Beschwerdepunkte

Deponieerhebung

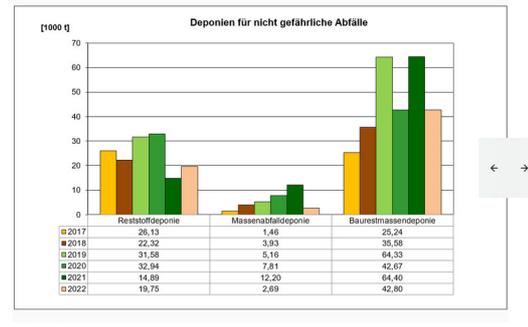
- 3.1. Die Bedarfsanalyse für die BRM-Deponie basiert auf alten Daten von 2019 mit einer falschen Extrapolation der anfallenden Müllmenge. Seit 1.1.2024 gibt es ein Deponieverbot für Beton, Asphalt, Straßenaufbruch und Gleisschotter, was die zu deponierende Menge um 8% reduziert. In 2026 ist ein Deponieverbot für Gipsplatten u.ä. sowie KFM geplant, was die zu deponierende Menge um weitere 8% verringert. Die Zusammensetzung der Deponiesickerwässer und der Luftschadstoffe muss neu evaluiert werden.
- 3.2. Die Aussage der Rohrdorfer von 2020, dass die anfallende BRM-Menge stetig ansteigt (S.6ff der konsolidierten Fassung 2020 des Antragstellers) ist widerlegt mit neuen Daten: (<https://www.tirol.gv.at/umwelt/abfall/diagramm-baurestmassenerhebung/> , <https://www.tirol.gv.at/umwelt/abfall/deponieerhebung/>):
